MINISTÉRIO DO DESENVOLVIMENTO REGIONAL
Secretaria Nacional de Segurança Hídrica
Comissão Permanente de Licitação
Portaria Nº 148, de 17 de janeiro de 2022

1.º CADERNO DE PERGUNTAS E RESPOSTAS

RDC ELETRÔNICO Nº 02/2022

OBJETO: EXECUÇÃO DAS OBRAS CIVIS, AQUISIÇÕES, MONTAGENS, COMISSIONAMENTO E PRÉ-OPERAÇÃO DO TRECHO III-RAMAL DO SALGADO, REFERENTE AO PROJETO DE INTEGRAÇÃO DO RIO SÃO FRANCISCO COM BACIAS HIDROGRÁFICAS DO NORDESTE SETENTRIONAL - PISF

Em conformidade com as disposições estabelecidas no Edital, notadamente no Anexo 12 – Matriz de Riscos:

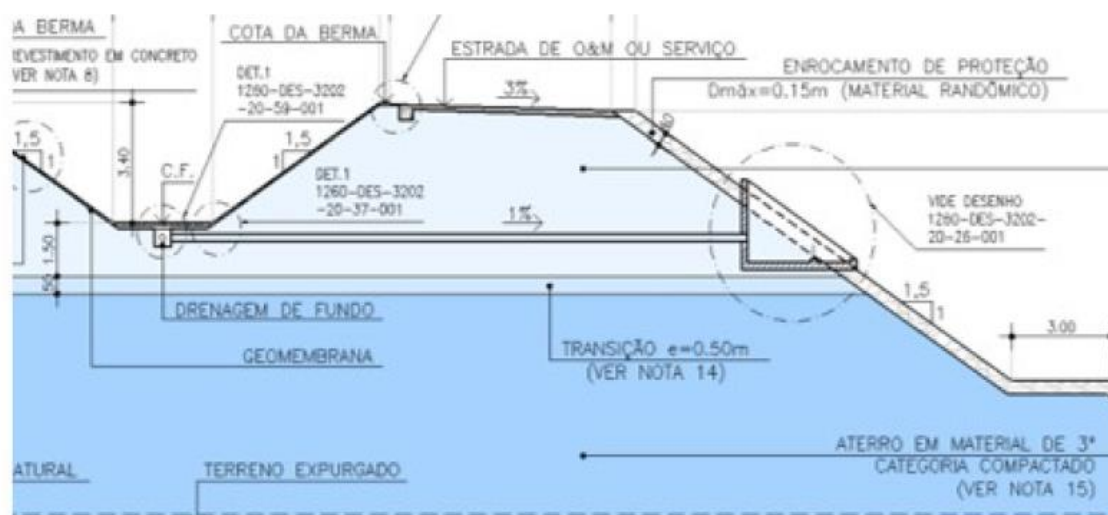
“Riscos Institucionais - Incapacidade financeira eventual do Governo Federal”, nosso entendimento é que o mero atraso da contrapartida financeira por parte da Contratante deverá ser suportado pela Contratada até o limite das condições legalmente definidas, não eximindo, contudo, a Contratante de todos os encargos devidos por sua mora, independentemente de qualquer manifestação a respeito pela Contratada. **Está correto nosso entendimento? Em caso negativo, favor esclarecer.**

Sim, o entendimento está correto, conforme disposto Anexo 12 – Matriz de Riscos, Edital, Termo de Referência e Minuta do Contrato.
